Keuringsverslag van een elektrische laagspanning- en zeer lage spanningsinstallatie

NIET CONFORM

Straatnaam: Rozenlaan
Huisnummer: 11
Busnummer:
Postcode: 2630
Gemeente: AARTSELAAR
Land: België

Controlebezoek van een huishoudelijke installatie volgens (KB 08/09/2019) - AREI Boek 1- 6.5. en 4.2.4.3.

Afbeelding schakel- en verdeelbord:

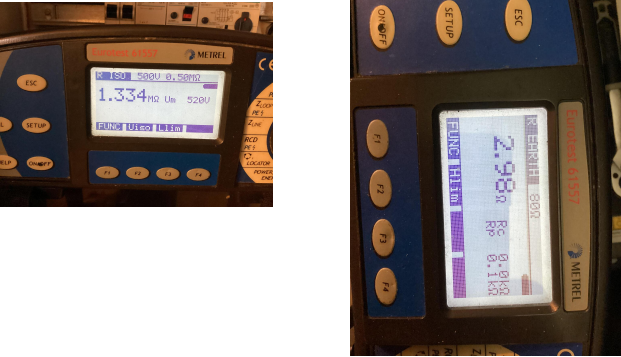
I1.01 Eéndraadschema van de installatie is te voorzien en/of te vervolledigen. (Boek 1 Afdeling 2.12 - 2.13 en 3.1.2 en 9.1.2)

I1.02 Situatieschema van de installatie is te voorzien en/of te vervolledigen. (Boek 1 Afdeling 2.12 - 2.13 en 3.1.2 en 9.1.2)

I5.02.01 Elke elementaire stroombaan moet met een hoofdletter aangeduid worden. Elk lichtpunt, contactdoos, moeten genummerd worden in volgorde gezien vanaf de beschermingsinrichting tegen overstroom. (Boek 1 onderafdeling 3.1.2.1.)

I5.08 Verschillende tarieven zijn niet gescheiden van elkaar of op een apart bord aangebracht. (Boek 1 Onderafdeling 5.3.5.1.C.)

I5.09 De genaakbare, naakte onder spanning staande delen zijn onvoldoende afgeschermd. (Boek 1 Afdeling 5.1.4. en 4.2.2.3.)

I5.13 De nominale spanning dient duidelijk vermeld te worden op een oordeelkundig gekozen plaats. (Boek 1 Onderafdeling 3.1.3.3.)
